Ombouw Welsummerweg?

Alteveer Sport en Beheer BV

Do 11-03-2025

Knelpunten

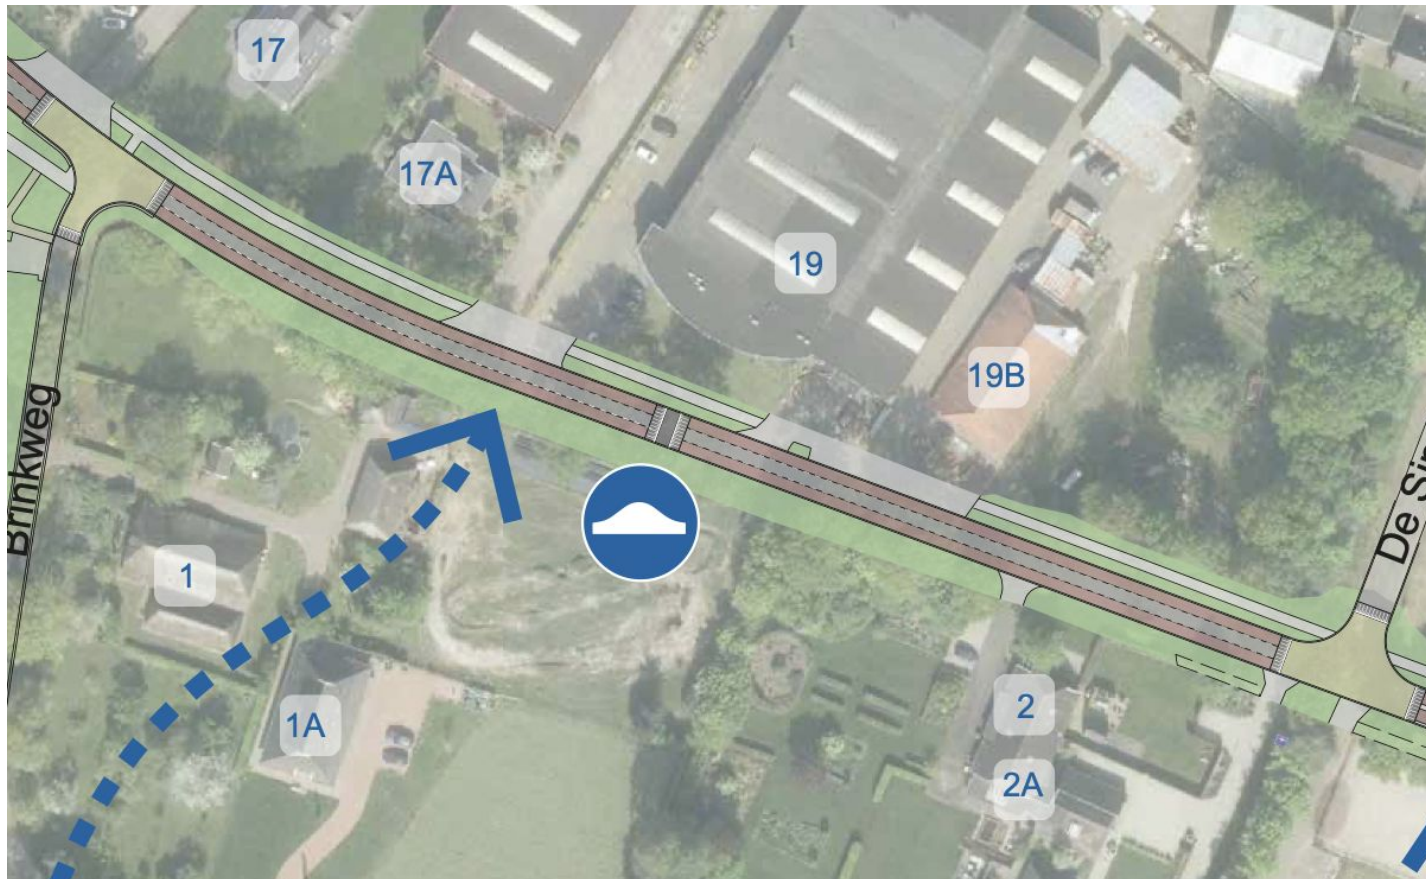
- ▶ Drempel ter hoogte van nr. 19/19A
 - ▶ In toevoerroute van vrachtverkeer
 - ▶ Trillingsoverlast

Knelpunten / Oplossing?

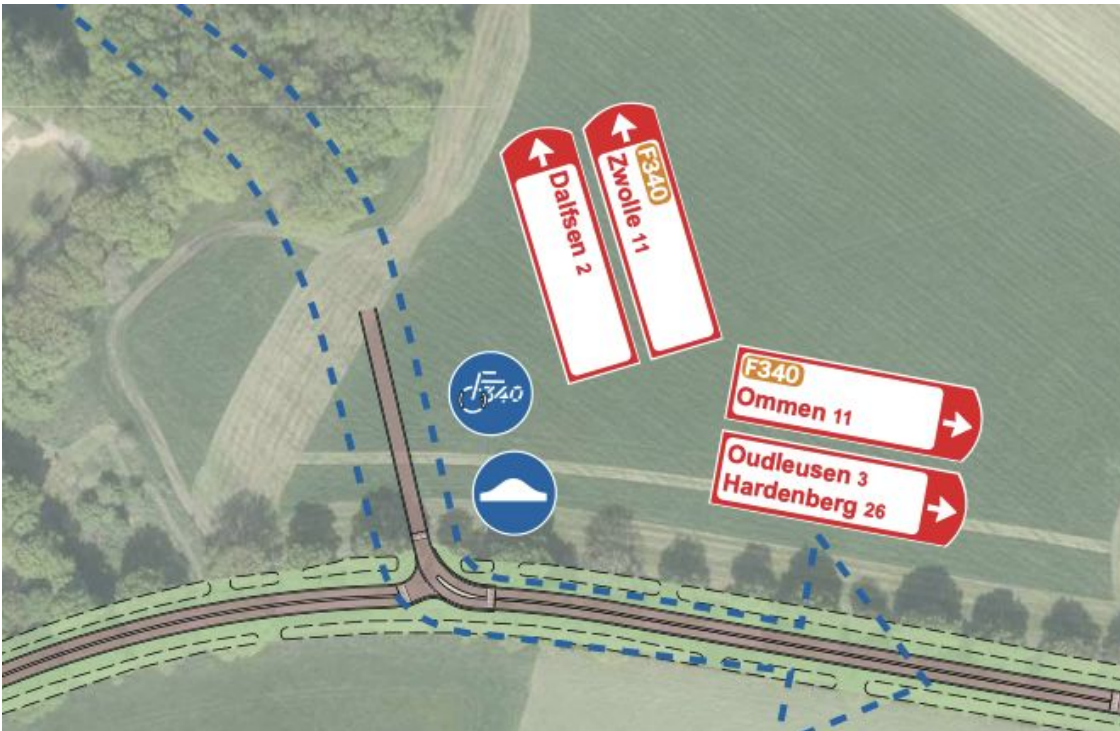
- ▶ Geen fietstraat tot afslag naar woonwijken
 - ▶ Alleen F340 route: Oude watertoren - Mennistensteeg
 - ▶ Borden wijzen daar ook op
 - ▶ Rest van de Welsummerweg geen fietsstraat en fietsroute maken

Verkeersdrempels

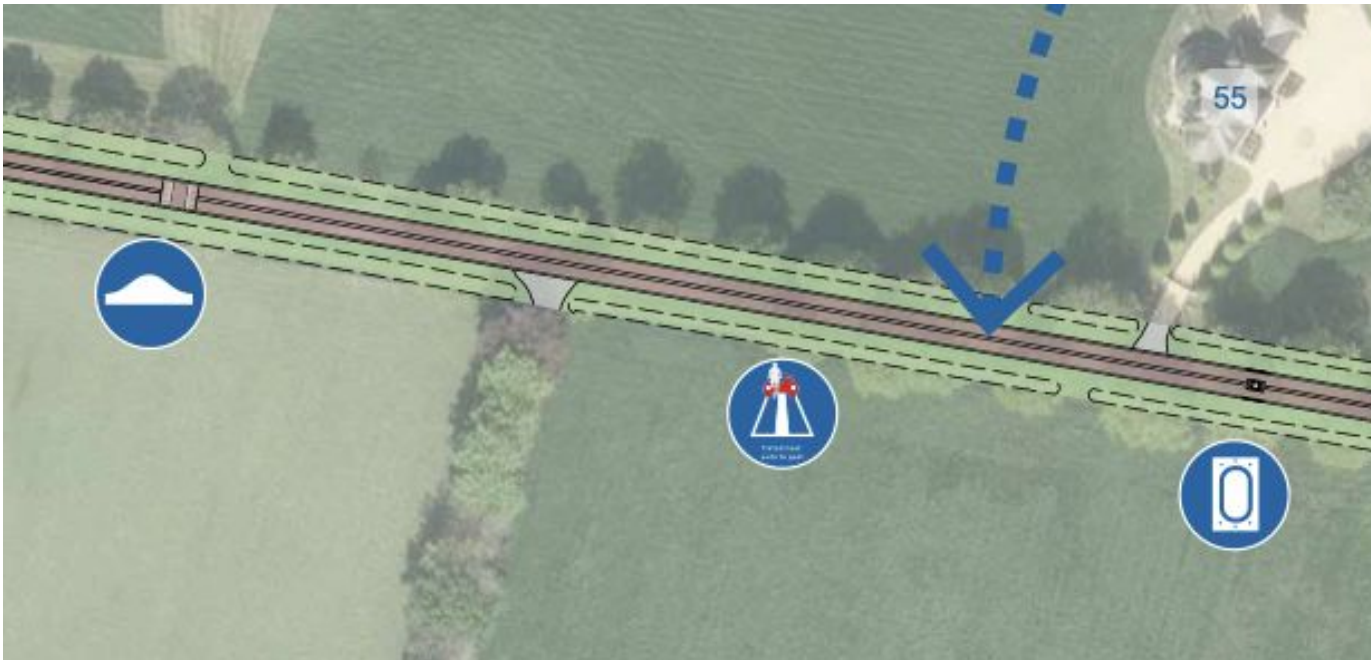
Landbouw drempel Drempel

- ▶ Verkeersdrempels
 - ▶ Kies voor 1 variant
- ▶ Beter nog : kies voor wegversmalling met voorrangsb

16 Uitritten oversteken

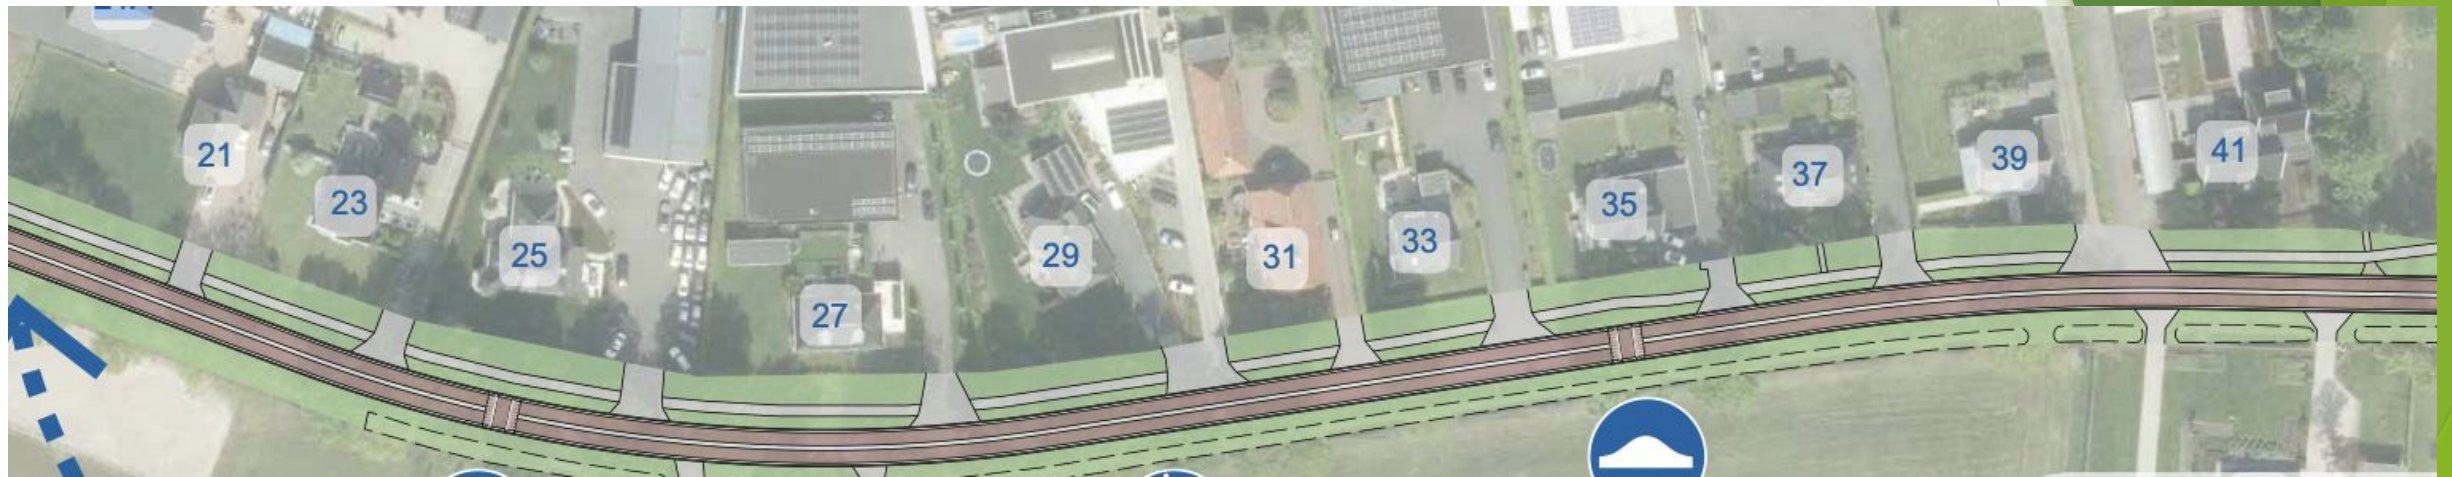
- ▶ Voor wie een voetpad?
- ▶ Welke intensiteiten?
- ▶ Veilig oversteken?
 - ▶ 16 uitritten
 - ▶ 2 gevaarlijke weg oversteekpunten
